VIGTIG information om LK FUGA® AIR forfrådåser

Vi har forbedret vores LK FUGA® AIR forfrådåser

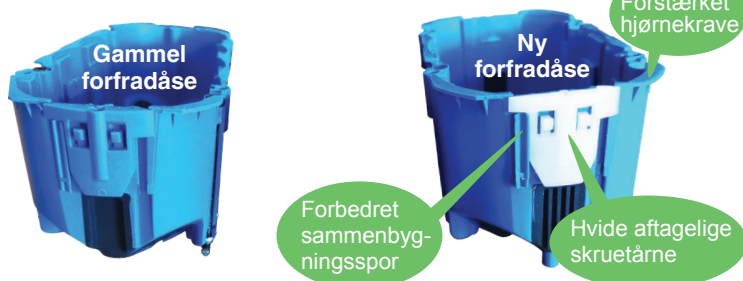
- Forstærkede hjørnekraver.
- Forbedrede sammenbygningsspor.

De forstærkede hjørnekraver gør at man nu kan øge tilspændingsmomentet med 50 %. Sammenbygningssporene er lavet mere robuste og gør at forfrådåserne sidder bedre fast hvis de sammenbygges.

Ændringen er lavet på forfrådåserne hhv.:
1 modul (EL nr.: 1017059373/1017059412)
2 modul (EL nr.: 1017059399/1017059438)
2½ modul (EL nr.: 1017059409/1017059441)

Ændringen af sammenbygningssporene gør at "nye" og "gamle" forfrådåser **ikke** kan sammenbygges. Derfor nye forfrådåser sammenbygges med nye forfrådåser og gamle forfrådåser sammenbygges med gamle forfrådåser.

- Ved bestilling: Der er ikke skiftet varenummer, så alt hvad du modtager fra grossisten vil fremover være den nye forbedrede udgave.
- Uden på æsken vil du på de nye finde et gult klistermærke som fortæller at æsken indeholder forfrådåser med forbedrede sammenbygningsspor.
- På selve forfrådåsen vil der i overgangsperioden være hvide aftagelige skruetårne – på de gamle forfrådåser er de blå.
